# 改善箇所説明図①

フロントのフレームと車体締結用ブラケット結合材の補強材(左のみ)

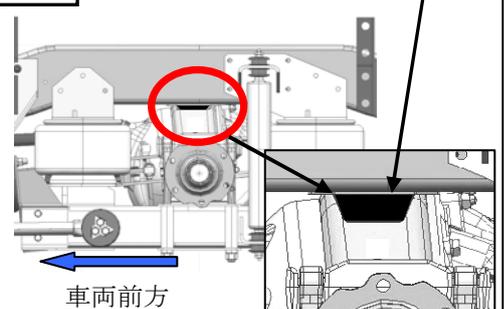
フレームと車体締結用ブラケットの結合材強度が不足しているため、亀裂が発生するものがある。そのため、そのままの状態で使用を続けると亀裂が進行し、最悪の場合、結合材が折損するおそれがある。

全車両、フレームと車体締結用ブラケットとの結合材に補強材を追加するとともに、バンパーラバーを対策品と交換する。
